**Verslag huishoudelijke elektrische installatie op laagspanning en zeer lage spanning****Algemeen:**

Referentie: 012-20260624-04	Datum controle: 24/06/2026
Keurder: 012

Eigenaar:	Onbekend	EAN-code:	Onbekend
Adres installatie:	Waeslandstraat 15, 2660 - Antwerpen	Nummer teller(s):	51 607 853
		Distributienetbeheerder installatie:	Fluvius
Datum uitvoering installatie:	<input checked="" type="checkbox"/> Vóór 01/10/1981 <input type="checkbox"/> Tussen 01/10/1981 en 01/06/2020 <input type="checkbox"/> Vanaf 01/06/2020		
Type:	<input checked="" type="checkbox"/> Woonenheid <input type="checkbox"/> Niet-huishoudelijk <input type="checkbox"/> PV <input type="checkbox"/> Batterij <input type="checkbox"/> Laadpaal

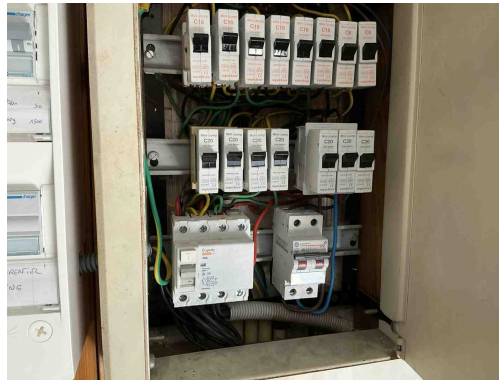
B17 - De voedingsspanning is niet op elk bord vermeld (Boek 1: 3.1.3.3).
Opmerking: Oa bord 1,2

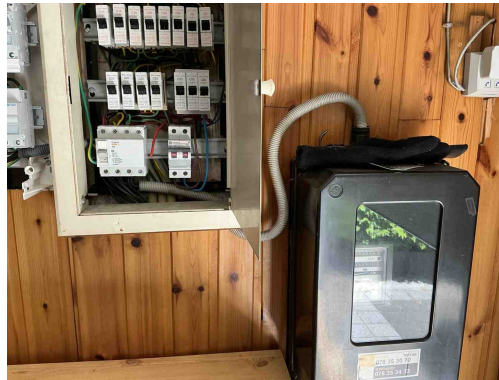
B06 - Het elektrisch verdeelbord heeft niet de minimale beschermingsgraad IPXX-B in een gewone ruimte (Boek 1: 4.2.2.3).
Opmerking: Oa bord 1

B32 - Het elektrisch verdeelbord in een huishoudelijke ruimte voldoet niet aan de materiaal vereiste, oa onbrandbaar, niet-hygroscopisch materiaal gemaakt zijn dat een voldoende mechanische weerstand biedt (Boek1: 5.3.5.1).
Opmerking: Oa bord 1

B30 - De houder van de beveiliging in een huishoudelijke ruimte is niet voorzien van aangepaste kalibreerelementen (Boek1: 5.3.5.5).
Opmerking: Oa bord 1

T02 - Gevaar voor rechtstreekse aanraking: genaakbare delen onder spanning (Boek 1: 4.2.2).
Opmerking: Oa bord 1

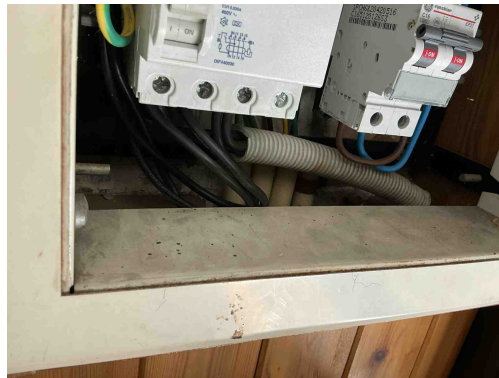
B34 - Het kabeltype van de meterbord verbinding aan de oorsprong van de installatie beantwoordt niet aan de minimale vereisten vastgelegd door de distributienet beheerder. (Boek1: 1.5 + SYNERGRID C1/107)

Opmerking: Oa VOB gebruikt

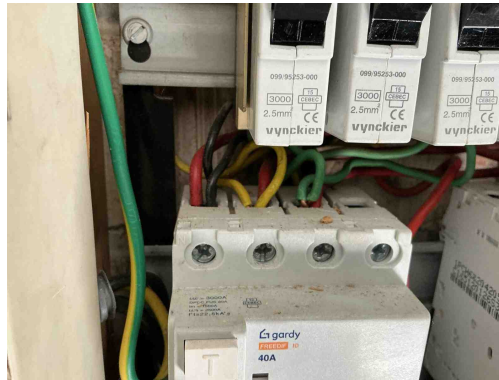
B34 - Het kabeltype van de meterbord verbinding aan de oorsprong van de installatie beantwoordt niet aan de minimale vereisten vastgelegd door de distributienet beheerder. (Boek1: 1.5 + SYNERGRID C1/107)

Opmerking: Oa VOB gebruikt

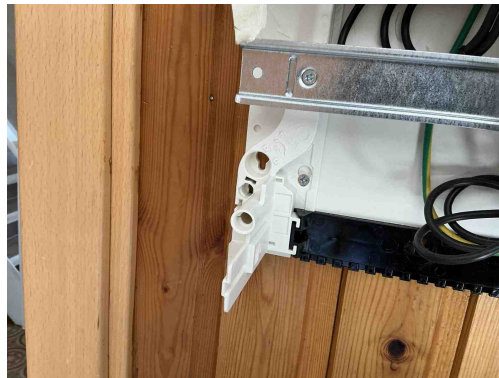
T21 - Het elektrisch materieel is niet geplaatst volgens de voorschriften van de fabrikant/ regels van goed vakmanschap . (Boek 1: 1.4.1.3)

Opmerking: Oa vijzen niet afgedekt bord 1 ,2 ,geleiders niet afgedekt bord 1,drie geleiders in één klem bord 1

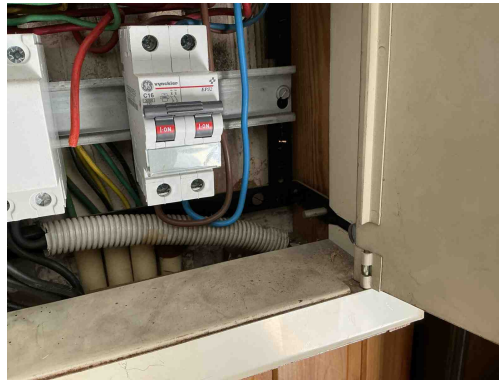
T21 - Het elektrisch materieel is niet geplaatst volgens de voorschriften van de fabrikant/ regels van goed vakmanschap . (Boek 1: 1.4.1.3)

Opmerking: Oa vijzen niet afgedekt bord 1 ,2 ,geleiders niet afgedekt bord 1,drie geleiders in één klem bord 1

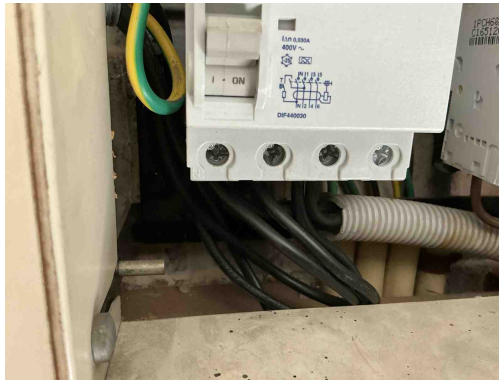
T21 - Het elektrisch materieel is niet geplaatst volgens de voorschriften van de fabrikant/ regels van goed vakmanschap . (Boek 1: 1.4.1.3)

Opmerking: Oa vijzen niet afgedekt bord 1 ,2 ,geleiders niet afgedekt bord 1,drie geleiders in één klem bord 1

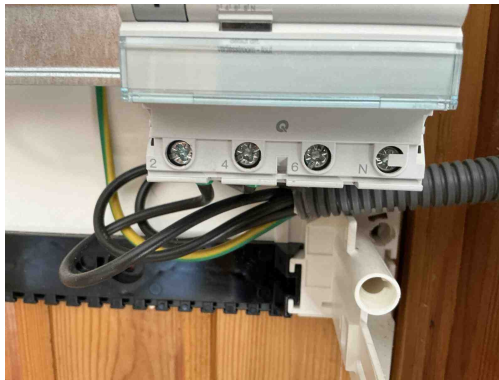
D04 - De hoofddifferentieelstroominrichting is niet verzegelbaar (Boek 1: 4.2.4.3).
Opmerking: Oa bord 1,2

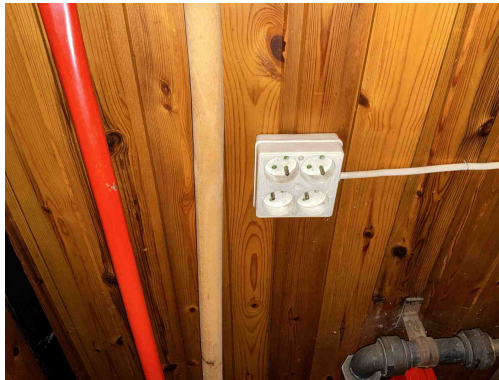
D04 - De hoofddifferentieelstroominrichting is niet verzegelbaar (Boek 1: 4.2.4.3).
Opmerking: Oa bord 1,2

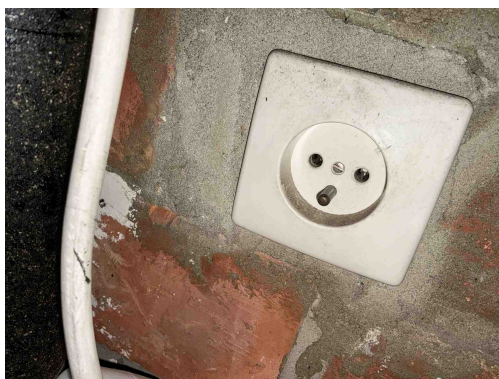
Elektrisch materieel is niet geschikt voor toepassing
Opmerking: Oa garage

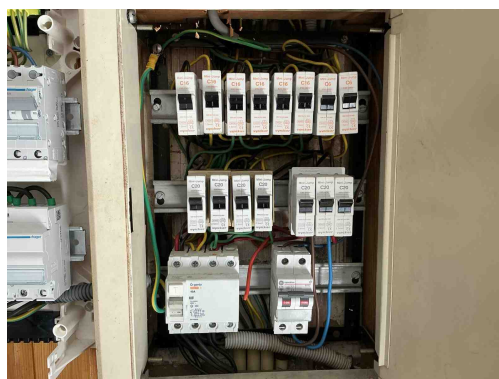
A13 - De continuïteit van de beschermingsgeleider met de aardingsinstallatie is niet gerealiseerd (Boek 1: 5.4.3).
Opmerking: Oa living ,badkameralgemeen
